(仮称) 中山駅南口地区第一種市街地再開発事業
第2分類事業判定届出書
添付資料に関する補足資料

平成 30 年 3 月

中山駅南口地区市街地再開発準備組合

図 9-1 歩道等設置状況及び学習塾位置

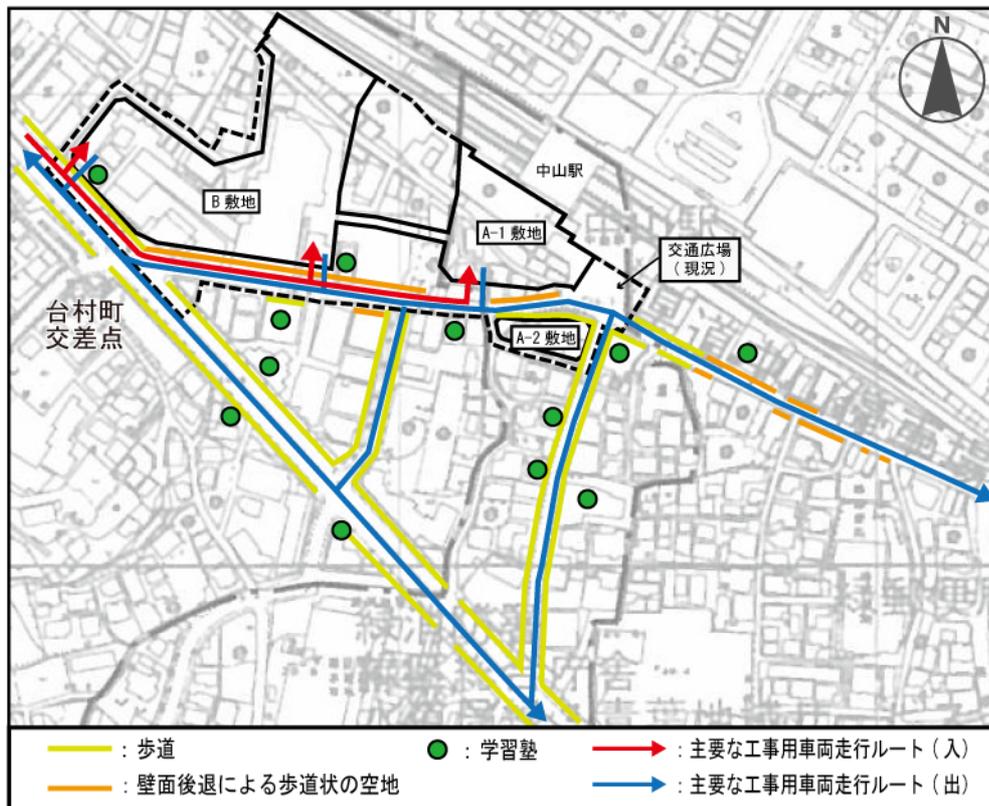
- ・子どもを含めた多くの方が狭い道を通るため、安全性の確保が第一である。どのような対策を講じるかしっかりと説明いただくことが肝要だと思う。

計画区域周辺における歩道の設置状況は、図 9-1 に示すとおりです。

- ・工事の実施に当たっては、近隣の学習塾（図 9-1 参照）や近隣住民等に対して、工事（施工計画、工事用車両の走行時間、走行ルート等）について周知する計画とします。
- ・県道 110 号については、通学・通勤時間等の歩行者が多い時間帯に工事用車両の走行を可能な限り避け、他の走行ルートを利用するよう運行管理する計画とします。
- ・施工区域については、工事の実施に当たって、「(仮称)中山駅南口地区第一種市街地再開発事業第 2 分類事業判定届出書添付資料」（3-4 ページ）に示すとおり、幅員 2.5m 以上の歩行者通路の確保に努めます。

図 10-1 予測地点

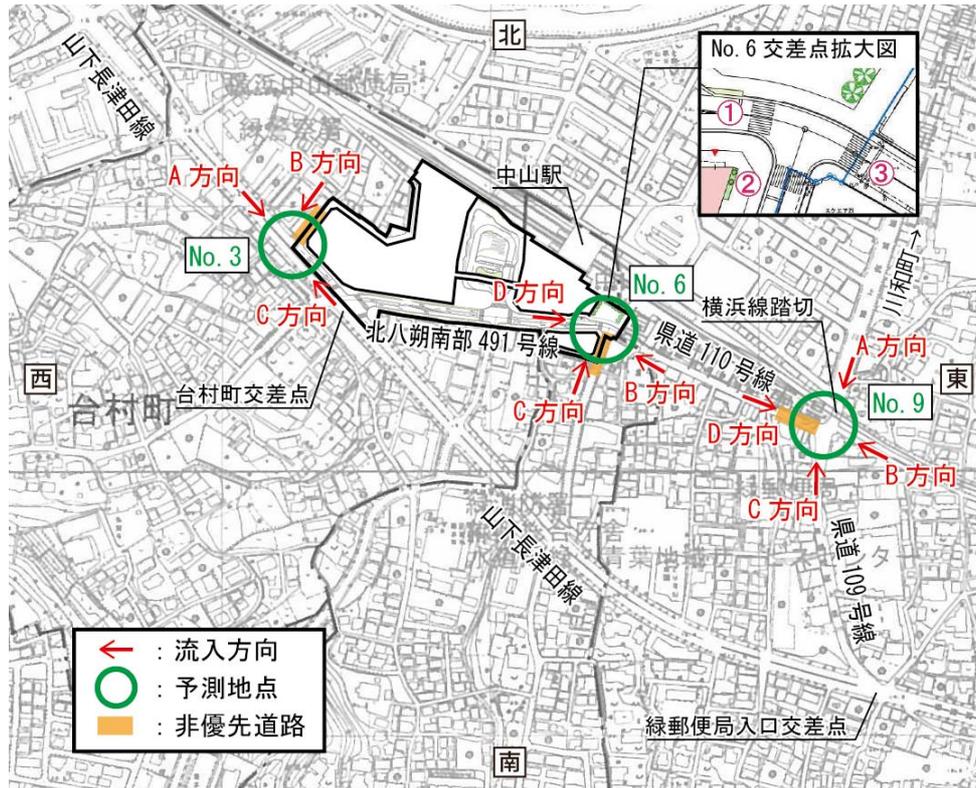
- ・補足資料 5 で交差点 No. 3、6 及び 9 は信号が設置されないということで予測対象外としているが、予測しなくてもよいのか。
- ・流入交通量を予測しているのであれば、信号がなくても処理できることを示していただきたい。
- ・特に交差点 No. 6 は駅に近く歩行者も多い。歩行者も横断する中で十分に処理できるか、危険な状態が生じないかを確認していただきたい。

無信号交差点である交差点 No. 3、6 及び 9 における交通容量の検討資料を次ページ以降に示します。

予測地点は、図 10-1 に示す交差点 No. 3、6 及び 9 としました。

交差点 No. 3 及び 9 については、非優先道路のピーク時交通量が交通容量を下回ることから、一時停止による交通処理が可能と予測します。

また、横断歩道の歩行者を考慮した交差点 No. 6 についても、非優先道路のピーク時交通量が交通容量を下回ることから、一時停止による交通処理が可能と予測します。
